Mission régionale d'autorité environnementale
OCCITANIE

**Avis sur le projet de
clinique de soin dermatologique à La Palme (Aude)**

N°MRAe : 2023APO121

Avis émis le 10 octobre 2023

Figure n° 2 : aménagement du projet

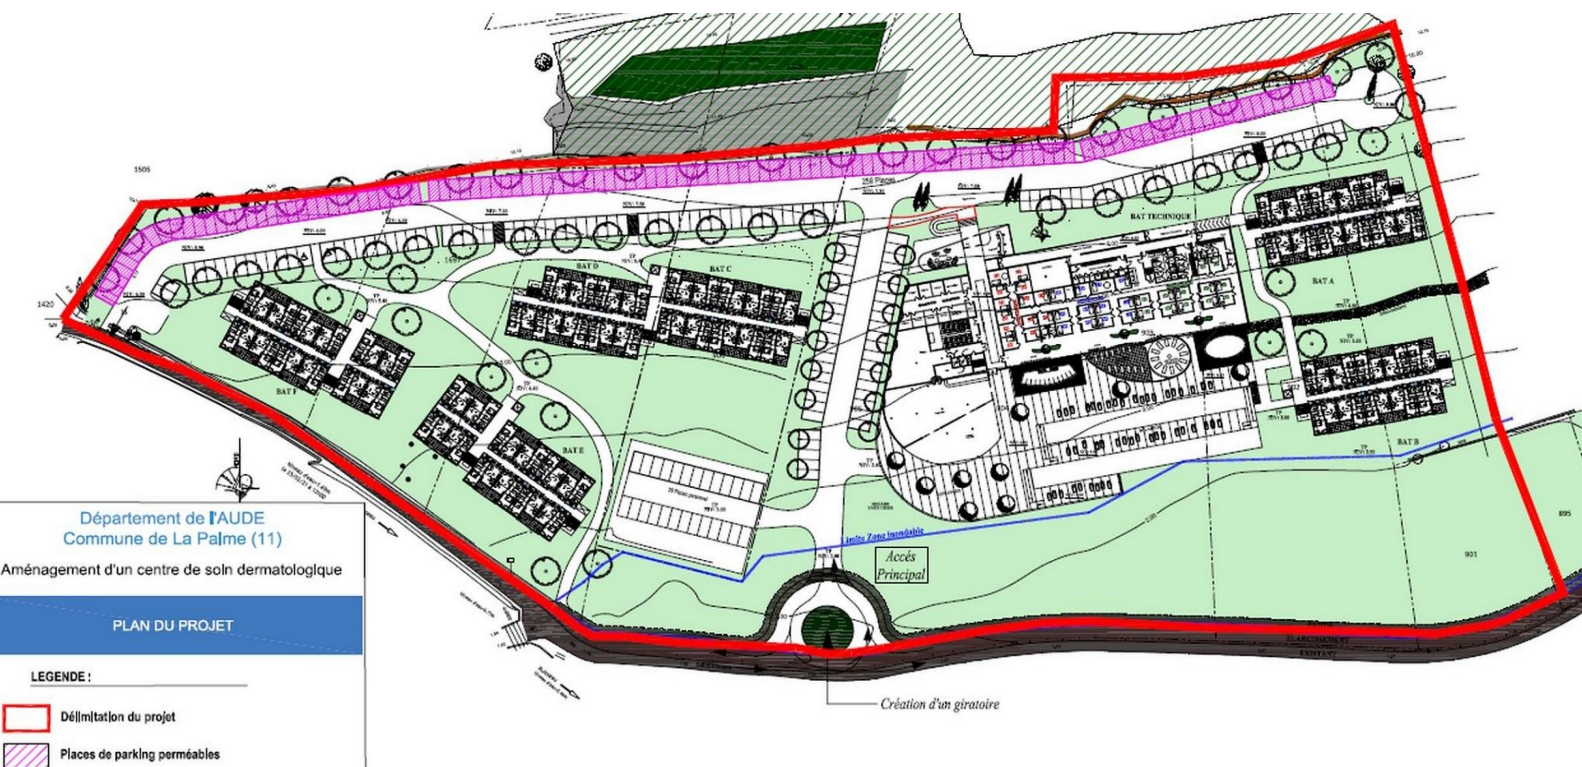
La MRAe relève un descriptif du projet particulièrement succinct et incohérent entre les différents chapitres de l'étude d'impact et les plans d'aménagements produits (notamment absence de précision sur le nombre et le volume des piscines) ainsi qu'entre les différentes pièces du dossier, et n'abordant pas ou très insuffisamment le fonctionnement des équipements, ainsi que des informations obsolètes (station d'épuration autonome toujours citée dans l'étude d'impact, alors que cette solution a été abandonnée – page 5 de la note complémentaire).

- le dimensionnement des bassins de stockage d'eau salée (arrivée et départ), ainsi que la durée de stockage,
- il est écrit « remplissage des piscines », de quelles piscines s'agit-il ? En effet, figurent sur le plan des aménagements (p 143) une piscine « aquagym/rhumato » et une piscine « bains chaud iodée », alors que l'annexe volet naturel fait état de 3 piscines d'eau salée de 70 m³ chacune mais qui ne figurent pas sur ledit plan,
- la description des procédés de filtration.

Elle s'interroge sur la piscine extérieure de 380 m² : une piscine « aquagym/rhumato » figure sur le plan d'aménagement. Il n'est précisé ni son volume, ni s'il s'agit d'une piscine d'eau salée ou d'eau douce. Dans le premier cas les volumes prévus d'eau en provenance des salins semblent insuffisants pour une piscine de cette dimension. Dans le second cas le volume d'eau potable nécessaire (y compris renouvellement quotidien) n'est pas estimé. La taille annoncée de cette piscine (380 m²) interroge également, en comparaison, une piscine municipale fait en moyenne 260 m² pour 10 000 habitants.

La MRAe, pour la bonne information du public et la bonne compréhension du projet, recommande de compléter l'étude d'impact par la description exhaustive et actualisée des aménagements et équipements, y compris l'aménagement de la rue du Lavoir, et de détailler le fonctionnement de ces derniers en phase exploitation (notamment concernant les piscines).

Figure n°6 : mesures compensatoires

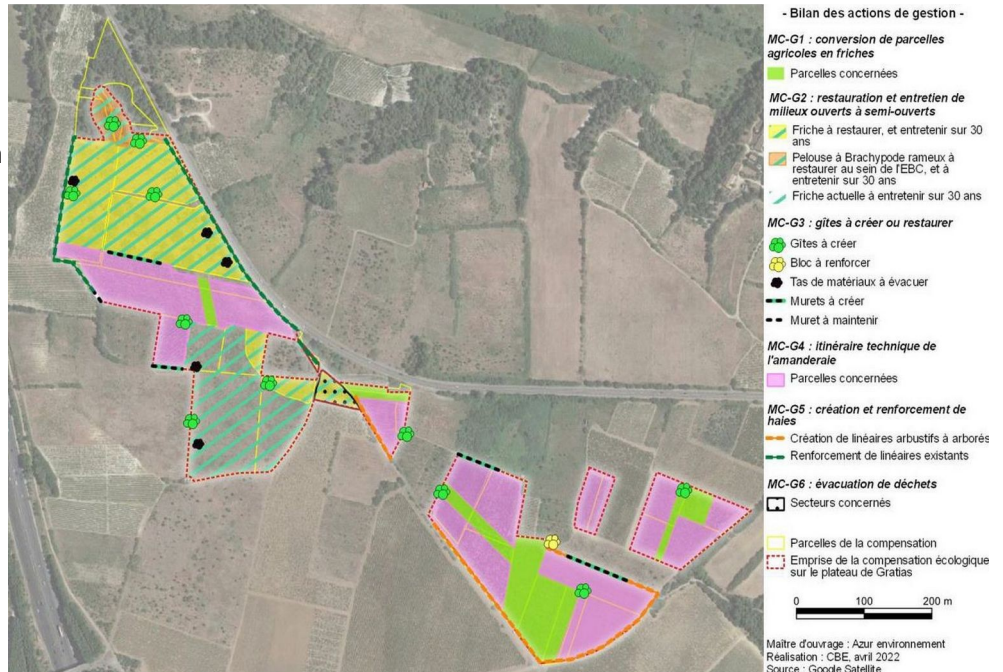
La MRAe relève en premier lieu que la localisation des mesures et surfaces de compensation (Sigean) est éloignée du site du projet, alors que des espaces agricoles existent à proximité du site du projet. De plus, les parcelles retenues montrent une discontinuité entre elles, posant la question de leur efficacité en termes de continuité écologique, d'autant qu'il n'est pas précisé si les parcelles qui les séparent, sont cultivées et, si tel est le cas, quelles cultures et modes de culture sont concernés.

La mesure compensatoire MC-G1 (conversion de parcelles agricoles en friches) se situe quant à elle dans un secteur prioritaire de préservation des enjeux agricoles (Z4) du parc de la Narbonnaise ; elle immobilise les parcelles, empêchant toute remise en culture sur la durée de la compensation (30 ans). Le choix de créer des friches à partir de parcelles agricoles productives mérite d'être justifié. Par ailleurs, les sols des parcelles exploitées en vigne ne peuvent être considérés comme destinés à devenir des zones naturelles : ils sont durablement chargés en pesticides et leurs sous-produits de dégradation, et présentent une structure artificialisée (compaction ou déstructuration),

Des haies seront plantées : il serait utile de décrire cette mesure (types et linéaires de plantations, délai de croissance avant de constituer des habitats opérationnels, assurance de succès de plantation compte-tenu des aléas de sécheresse,), afin de s'assurer que les haies présenteront bien un intérêt en termes d'habitat de reproduction pour les espèces, notamment pour la Pie grièche à tête rousse et le Psammodrome algire impactés par le projet.

De plus, le délai nécessaire pour que les nouvelles haies constituent un habitat équivalent à celui qui aura été détruit par le projet se mesure en années, période durant laquelle les habitats détruits seront manquants et à l'issue de laquelle la réinstallation des espèces concerné reste aléatoire.

La MRAe recommande de compléter l'étude d'impact par la justification :

- **des impacts de la voie d'accès sur la fonctionnalité écologique des milieux traversés,**
- **de la localisation des surfaces et mesures de compensation, éloignée du site du projet,**

- **du choix de parcelles de compensation en discontinuité, au regard de l'efficacité de la compensation en termes de continuité écologique, de qualité des sols et de pollutions par les pesticides et des activités menées actuellement et dans le futur sur les parcelles qui les séparent,**

- **du choix de geler des parcelles agricoles productives, en contradiction avec les objectifs de la charte du PNR de la Narbonnaise pour les secteurs prioritaires de préservation des enjeux agricoles (Z4),**

- **des types et linéaires de plantations des haies, de leur adéquation en termes d'habitat de reproduction concernant notamment la Pie grièche à tête rousse et le Psammodrome algire et de leur chance de pousse et dans quel délai,**

Figure n° 8 : aménagements hydrauliques (note complémentaire p 7)

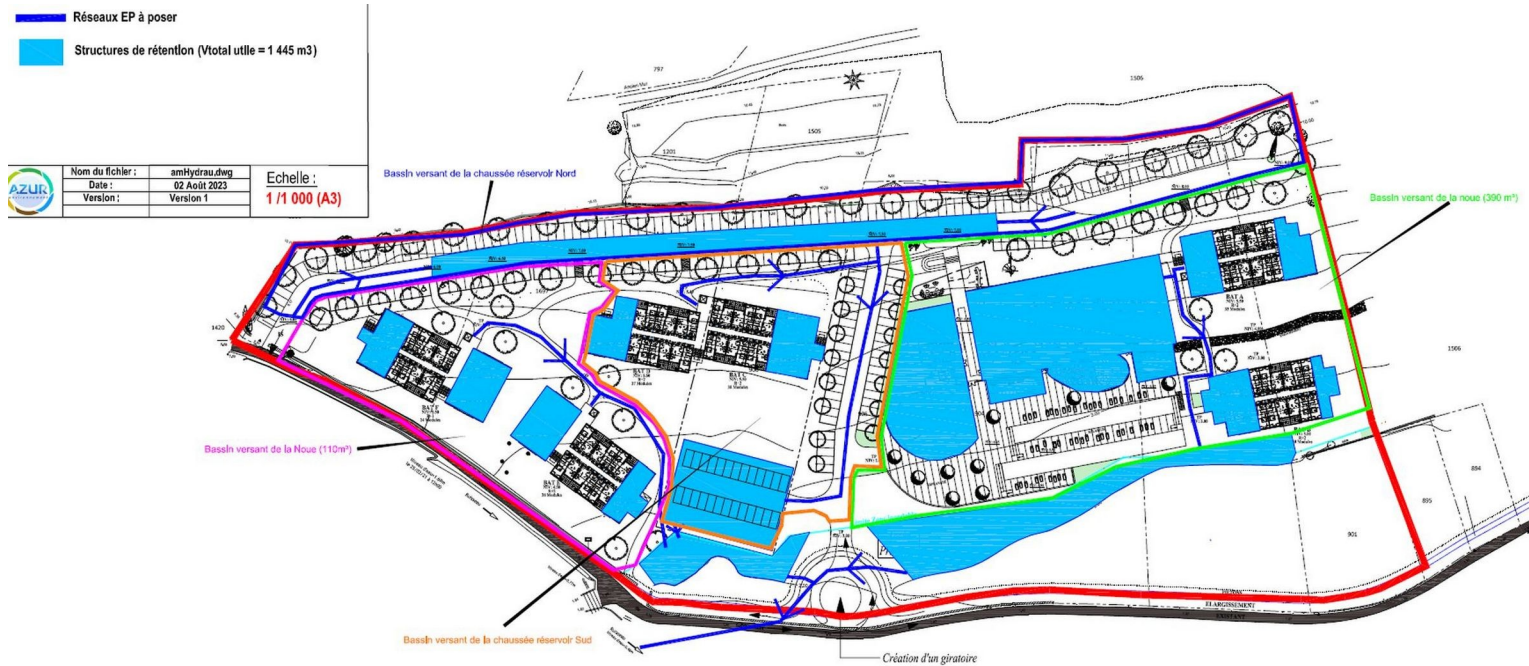
La MRAe relève (p 144) qu'il est prévu d'imperméabiliser « seulement 1,3 ha sur 3,4, soit 39 % du projet ». Les hypothèses d'imperméabilisation fournies font quant à elles état de 14 462 m² ; ce qui représente 42 % de la superficie totale du projet.

Elle s'interroge sur le sens de l'affirmation (p 212) « seules les deux noues se rejettent dans le ruisseau Combe de Roussel avec un débit de fuite total de 7 l/s » dans la mesure où les noues récupéreront l'ensemble des eaux pluviales du projet soit une surface de 72 050 m² (p 204). Elle souhaite par ailleurs que soit précisé si la surface d'imperméabilisation prise en compte pour les bâtiments intègre la terrasse de 800 m² du solarium.

- **précisant si la surface d'imperméabilisation prise en compte pour les bâtiments intègre la terrasse de 800 m² du solarium,**
- **estimant l'augmentation totale de trafic routier et en évaluant les risques de pollution dus au trafic sur la D709 au regard de la présence de zones humides de part et d'autre de la route,**
- **fournissant les informations de :**
 - **dimensionnement des bassins de stockage d'eau salée (arrivée et départ), ainsi que la durée de stockage,**
 - **nombre, dimension et contenu (eau salée/eau douce) des piscines de soins, en cohérence avec le plan des aménagements,**
 - **description des procédés de filtration,**
 - **qualité et propriété des eaux salées utilisées pour les soins,**
 - **surface exacte du cristallisateur des salins,**

Figure n° 9 : voies d'accès au site (Google Map)

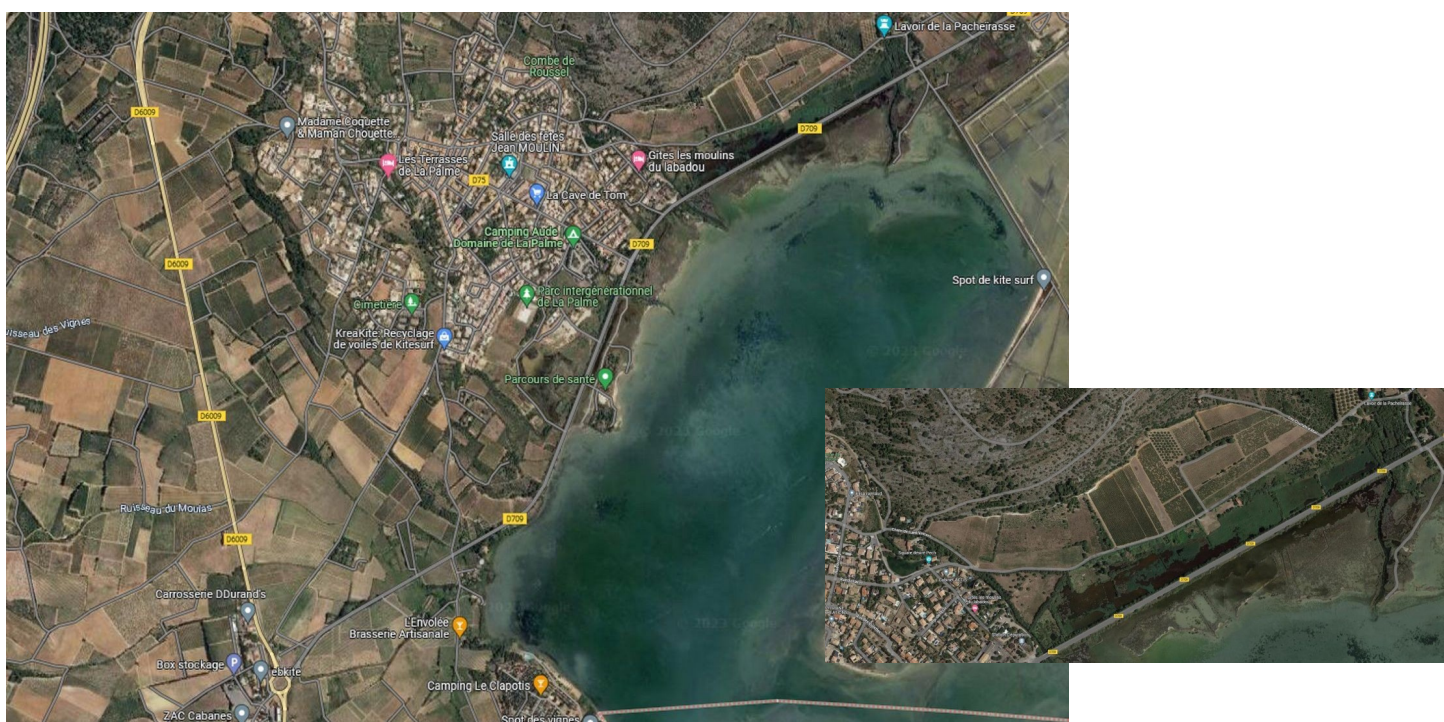
La MRAe observe sur la vue ci-dessous montrant les voies de desserte de la commune, que la D709, qui longe le bord de mer, par laquelle se fera l'accès au projet, est séparée de la rue du Lavoir par des zones humides, avec pour seules possibilités de rejoindre la rue du Lavoir, soit un chemin longeant les salins, soit les rues passant par le lotissement. Elle s'interroge donc sur les modalités d'accès à la clinique à partir de la D709.

Elle rappelle de plus que la rue du Lavoir côté lotissement est une rue configurée pour le seul accès aux maisons individuelles, avec des voitures stationnées dans la rue, et que côté salins elle est bordée de zones humides. La compatibilité d'un flux plus important de véhicules avec la quiétude des habitants d'un côté, et la sensibilité et la fonctionnalité écologique des milieux de l'autre reste à démontrer.
